**Protokol o změně díla****Změnový list číslo 25**

Předmět díla:	Rekonstrukce lokality Kolonka Znojmo		
Objekt:	SO 01 - Stavební část		
Objednatel:	Město Znojmo		
Zhotovitel:	Společnost Kolonka Znojmo - FIRESTA + HBH		
TDI:	Znojmoinvesta, s.r.o.		
Projektant:	ATELIER TIŠNOVKA s.r.o.		
Popis změny: Odpočet odvozu sutí na skládku.			
Odůvodnění změny: Na základě rozhodnutí AD a TDS, budou použity bourané materiály štěrkopísku a štěrkodrti na stavbě. Tím pádem dojde k menšímu odvozu sutí na skládku. Část těchto sutí, byla již odečtena ve ZL4.			
údaje o změně	Změnu vyvolal:	Zhotovitel: Společnost Kolonka Znojmo - FIRESTA + HBH	
	Jedná se o změnu: (zatrhnout)	zúžení předmětu díla, kterou se snižuje cena díla	
		úprava předmětu díla bez vlivu na cenu díla	
		práce realizované a hrazené nad rámec ceny díla	X
	Jedná se o změnu ve smyslu zákona č. 134/2016 Sb.: (zatrhnout)	§ 222 odst. 4	
		§ 222 odst. 5	X
		§ 222 odst. 6	
		§ 222 odst. 7	
	Způsob projekčního řešení změny: (zaškrtnout)	zápis do SD (deníku změn)	X

**Protokol o změně díla****Změnový list číslo 27**

**Protokol o změně díla****Změnový list číslo 28**

ROZBOR PODLOŽNÍ ZEMINY - STANOVENÍ ZRNITOSTI, VLHKOSTI A KONZISTENČNÍCH MEZÍ

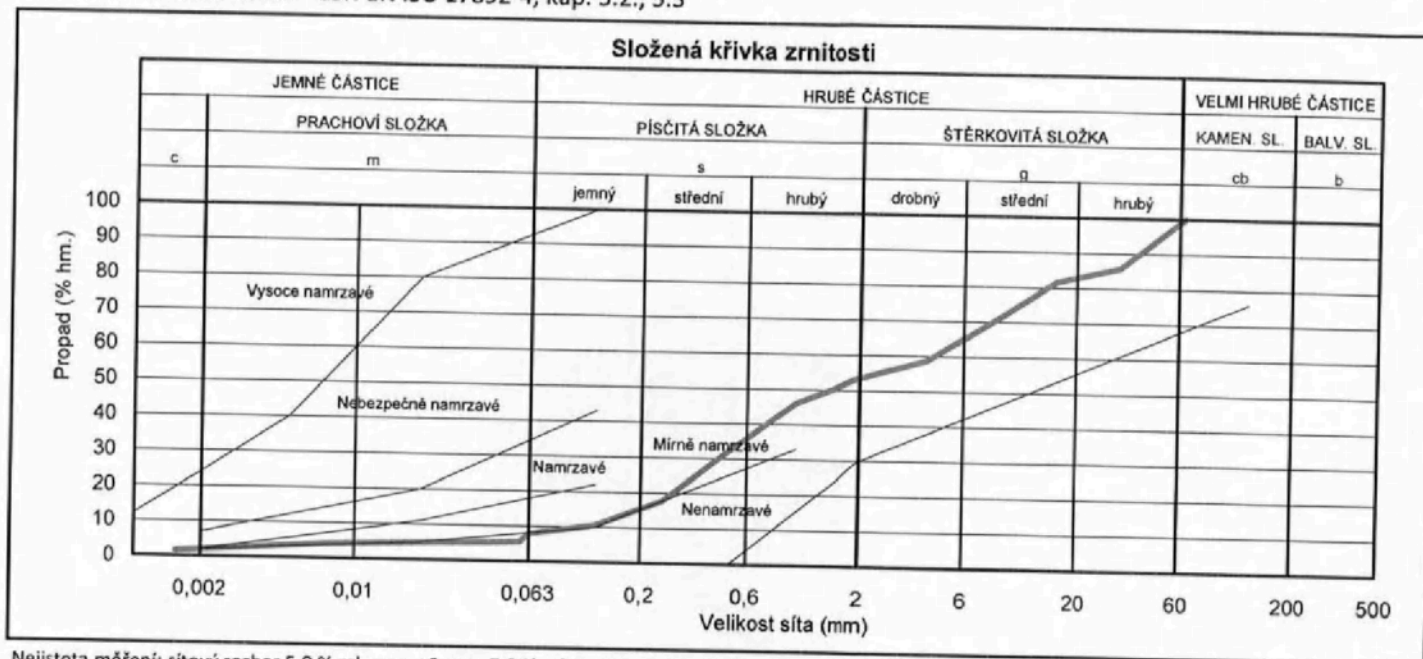
Předmět díla:	Rekonstrukce lokality Kolonka Znojmo		
Objekt:	SO 01 – Stavební část		
Objednatel:	Město Znojmo		
Zhotovitel:	Společnost Kolonka Znojmo – FIRESTA + HBH		
TDI:	Znojmoinvesta, s.r.o.		
Projektant:	ATELIER TIŠNOVKA s.r.o.		
Popis změny: Dosypání podkladních vrstev pod plochy betonových prvků v trávě.			
Odůvodnění změny: Na základě rozhodnutí TDS a AD, bude pod betonové prvky v trávě, jako podsypový materiál použit vytěžený štěrkopísek ze středové komunikace. Tento materiál je podmíněčně vhodný do aktivní zóny, čili může nasákat vodu a promrzáním měnit objem. Dle vyjádření AD ze dne 25.4.2022, lze i tak použít, zhotovitel upozorňuje, že v místech kde bude proveden tento podsyp nebude brán na případné reklamace zřetel. V případě, že materiál nebude dostačovat, bude doplněn novým nakupovaným materiálem, který bude zohledně novým ZL.			
údaje o změně	Změnu vyvolal:	Zhotovitel: Společnost Kolonka Znojmo – FIRESTA + HBH

Díl: 5		Komunikace				12 088,60
3	564782111RHBHV	Podklad z kam.drceného 10 cm bez dodávky materiálu - kalkulace rozpostření dle ZL4	m2	331,83100	36,43	12 088,60
		Betonové prvky v trávě dle SoD - S6 : 651		651,00000		
		Odpčet odkopávek v zeleném dle ZL 10 : -319,169		-319,16900		
		Mezisoučet		331,83100

ROZBOR PODLOŽNÍ ZEMINY - STANOVENÍ ZRNITOSTI, VLHKOSTI A KONZISTENČNÍCH MEZÍ

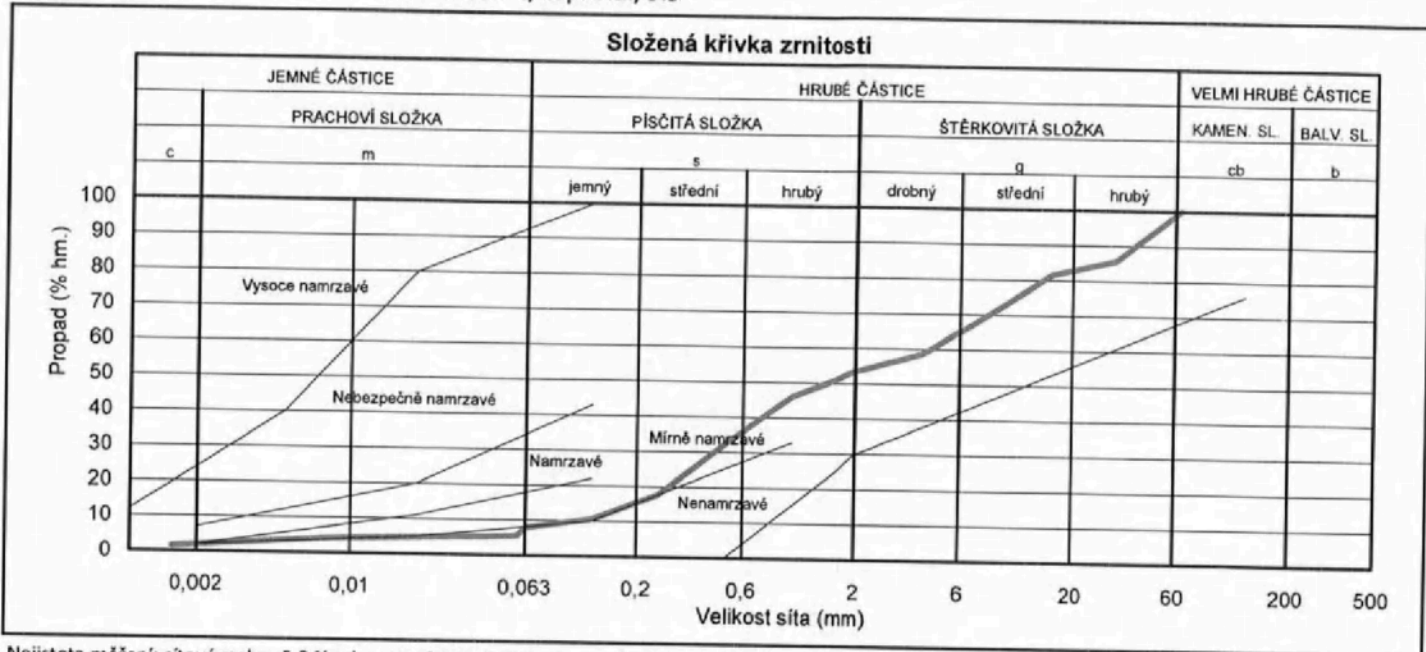
Předmět díla:	Rekonstrukce lokality Kolonka Znojmo			
Objekt:	SO 01 – Stavební část			
Objednatel:	Město Znojmo			
Zhotovitel:	Společnost Kolonka Znojmo – FIRESTA + HBH			
TDI:	Znojmoinvesta, s.r.o.			
Projektant:	ATELIER TIŠNOVKA s.r.o.			
Popis změny: Dosypání podkladních vrstev pod plochy dětských hřít.				
<p>Odůvodnění změny: Na základě rozhodnutí TDS a AD, bude pod plochy dětských hřišť, jako podsypový materiál pro vyrovnání výškové úrovně použit vytěžený štěrkopísek ze středové komunikace. Tento materiál je podmíněčně vhodný do aktivní zóny, čili může nasákat vodu a promrzáním měnit objem. Dle vyjádření TDS, lze i tak použít, zhotovitel upozorňuje, že v místech kde bude proveden tento podsyp nebude brán na případné reklamace zřetel. V případě, že materiál nebude dostačovat, bude doplněn novým nakupovaným materiálem, který bude zohledně novým ZL.</p>				
údaje o změně	Změnu vyvolal:	Zhotovitel: Společnost Kolonka Znojmo – FIRESTA + HBH

P.č.	Číslo položky	Název položky	MJ	Množství	Cena / MJ	Celkem
Díl: 1		Zemní práce				6 951,33
1	162301101R00	Vodorovné přemístění výkopku z hor.1-4 do 500 m	m3	42,00200	98,20	4 124,60
		Odkaz na mn. položky pořadí 2 : 42,00200		42,00200		
2	167101102R00	Nakládání výkopku z hor.1-4 v množství nad 100 m3	m3	42,00200	67,30	2 826,73
		Plocha dětského hřiště - dle PD : 420,02*0,1		42,00200		
		Mezisoučet		42,00200		
Díl: 5		Komunikace				22 954,09
3	564782111RHBHv	Podklad z kam.drceného 15 cm bez dodávky materiálu - kalkulace rozpostření dle ZL4	m2	420,02000	54,65	22 954,09
		Plocha dětského hřiště - dle PD : 420,02		420,02000		
		Mezisoučet		420,02000
